GOBERNACION DE ANTIOQUIA REPUBLICA DE COLOMBIA	**INFORME ASESORÍA O ASISTENCIA TÉCNICA**	Código: FO-M4-P3-018
		Versión: 04
		Fecha de aprobación: 06/05/2019

Subregión/Municipio	**Occidente / Liborina**		
Población objeto	**Primera infancia municipio de Liborina**		
Fecha programada	**13/08/2021**	**Lugar programado**	Gerencia Infancia, Adolescencia y Juventud
Necesidad identificada en la demanda del usuario: 80 niños y niñas			
Verificación cumplimiento de requisitos técnicos para la formulación de proyecto de construcción para Centro de Desarrollo Infantil en el municipio de Liborina			
Persona(s) con quien(es) se coordina la actividad (nombre y cargo)

Verificación técnica del proyecto presentado por la administración municipal para la construcción de infraestructura, evaluando el cumplimiento de los requerimientos generales de ubicación, seguridad del entorno, área, predios colindantes, vías de acceso, distancia a vías principales, estaciones de policía y de esta manera formular el proyecto para la construcción de CDI en el cual se pueda brindar la atención a 110 niños y niñas del municipio.

Imagen 1: Ubicación tanques de almacenamiento

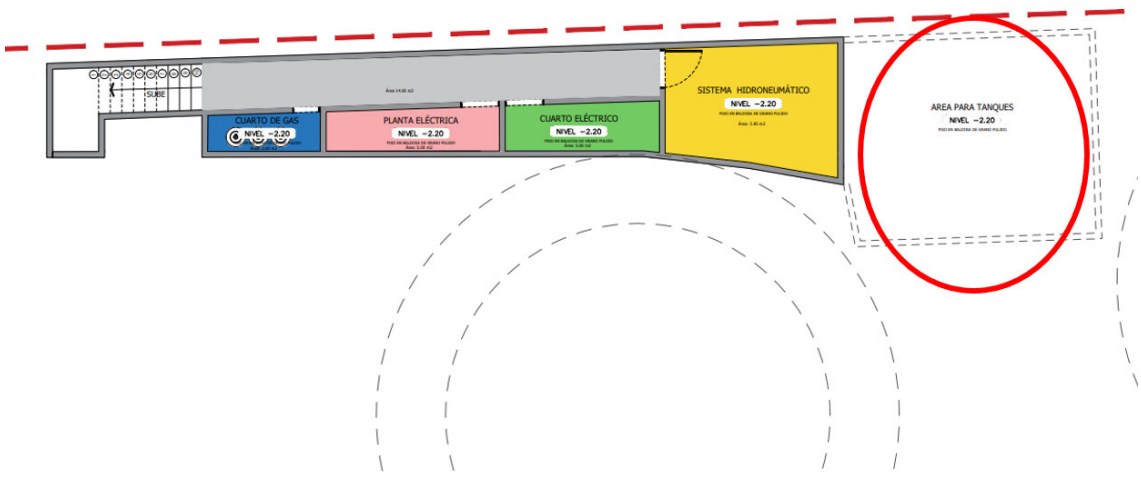
- Se realizan nuevas observaciones respecto a la ubicación de baños de aprendizaje en salas de desarrollo para niños entre 25 y 36 meses.
- Se observa que se realizó la ubicación de tanque de almacenamiento en el sótano, colindante con el cuarto técnico de sistema hidroneumático, lo anterior siguiendo la recomendación realizada durante

Imagen 3: Modificaciones en cocina

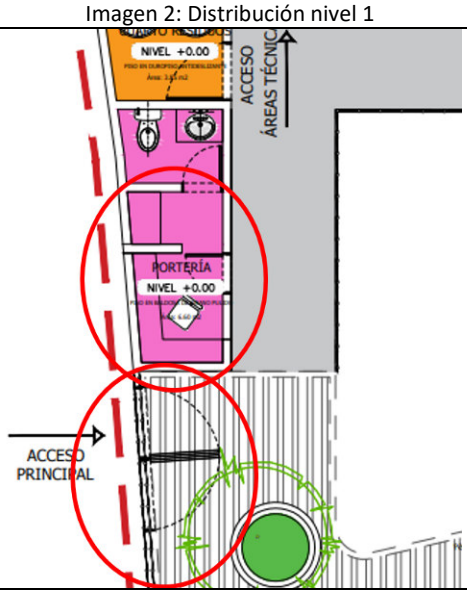
- Se plantea una circulación cubierta y abierta con zonas verdes aledañas, para la población infantil y personal pedagógico.
- Se integró el área de lavado de alimentos con el área de preparación, se ubicó la zona de cocción en una isla central.

Imagen 6: Reubicación de zona de entrega de alimentos, entrega de menaje usado y replanteo de cocina

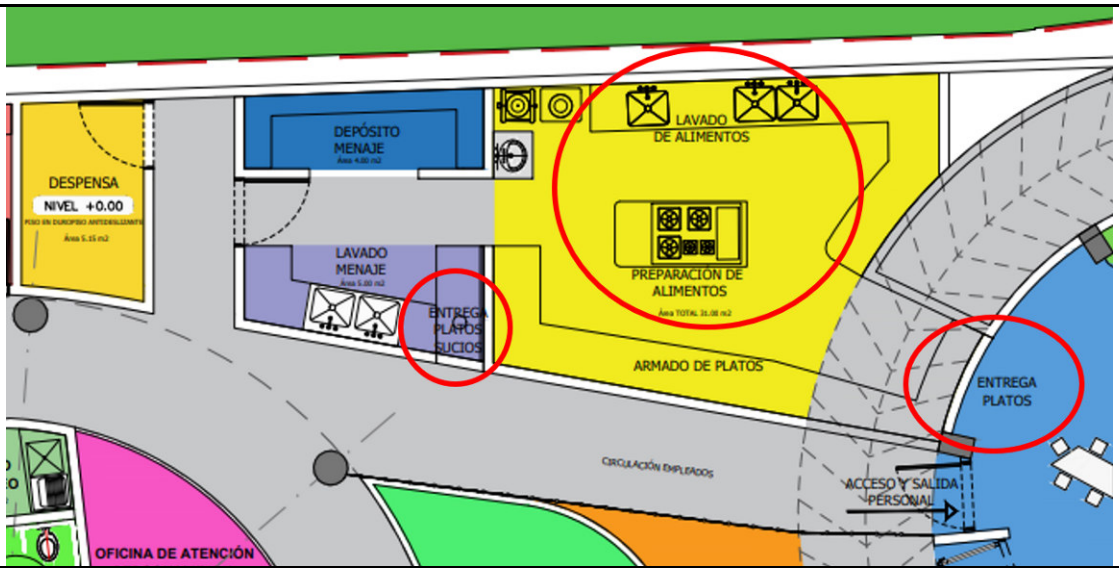
- La zona de entrega de alimentos se ubicó inmediata al comedor, para evitar recorridos adicionales.
- Se amplió la zona de lavado de dotación.
- Los baños infantiles se replantearon sin puertas y con muros de altura de 1,20m

Imagen 7: Redistribución zona administrativa

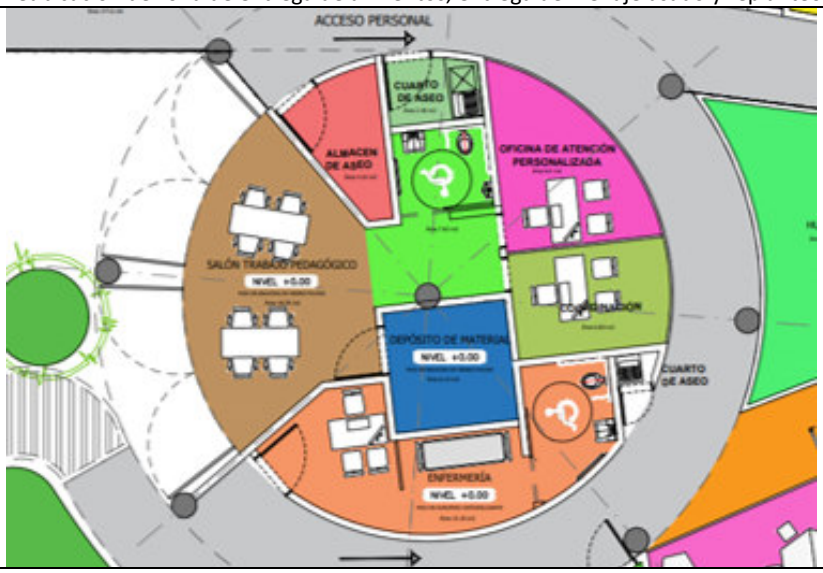
- Se proyectaron estantes de almacenamiento entre columnas en la zona del comedor.
- La huerta de aprendizaje fue propuesta en el nivel 1.
- Se replanteó el área administrativa.

Imagen 9: Reubicación de baños en comedor

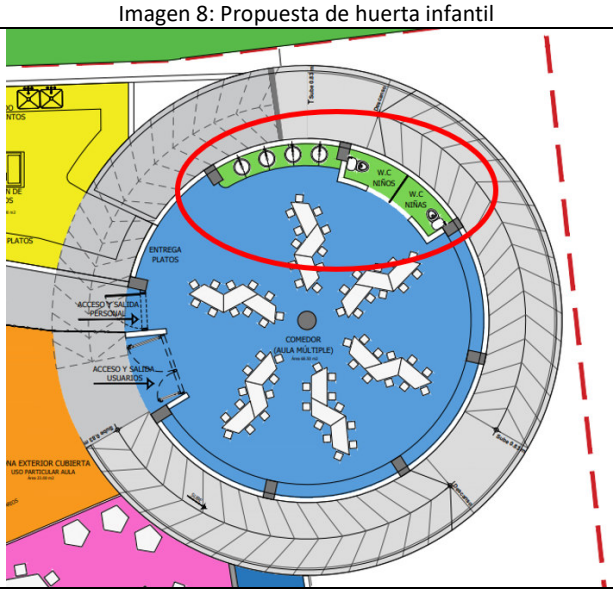
- Se reubicaron en la parte exterior los baños infantiles del comedor, para garantizar que este espacio se pueda convertir el aula múltiple en caso de ser necesario.

Imagen 10: Replanteo de sala cuna

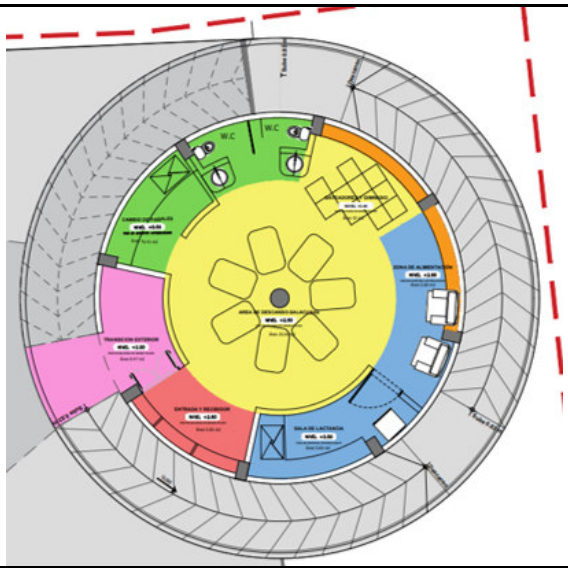
- En el nivel 2 se replanteó toda el área de sala cuna, se reubicó la zona de alimentación y la zona de lactancia.
- Las salas de aprendizaje de 25 a 36 meses se replantearon y fueron ubicados baños de aprendizaje por espacio. (sanitario, lavamanos y ducha)

Imagen 11: Replanteo de diseño estructural

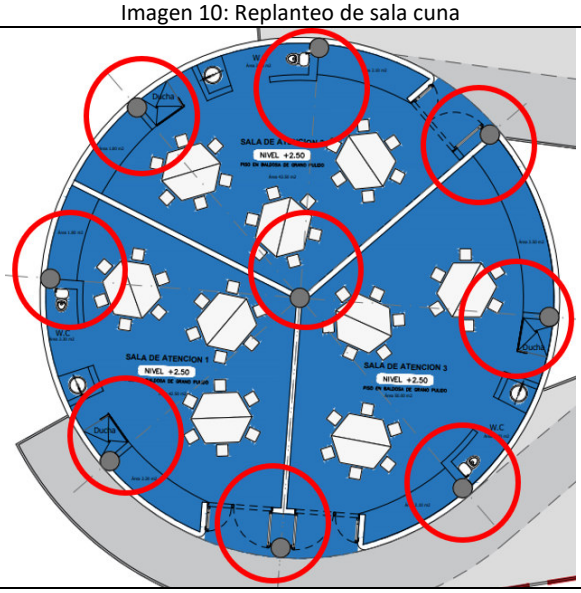
- El diseño estructural fue replanteado ubicando las columnas al perímetro de fachada, para evitar obstáculos al interior de las salas.
- Se redujeron los espacios de transición de cada sala.

Imagen 14: Propuesta de almacenamiento vertical

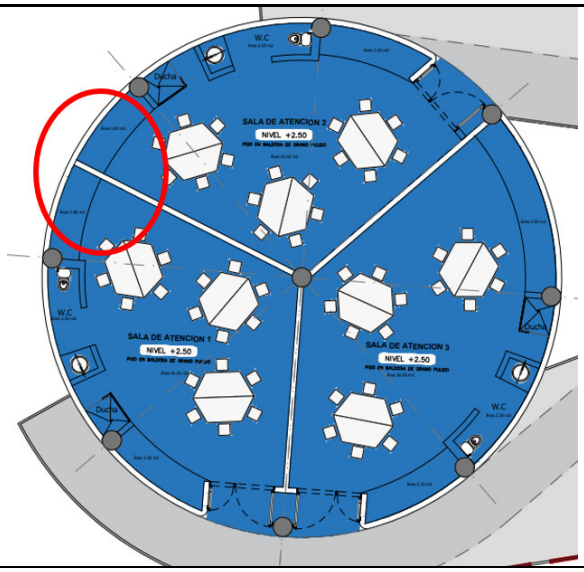
- Fueron ubicados estantes de almacenamiento a la vista entre columnas en cada sala de desarrollo.
- En el nivel 3 se replanteó toda la zona de baterías sanitarias.
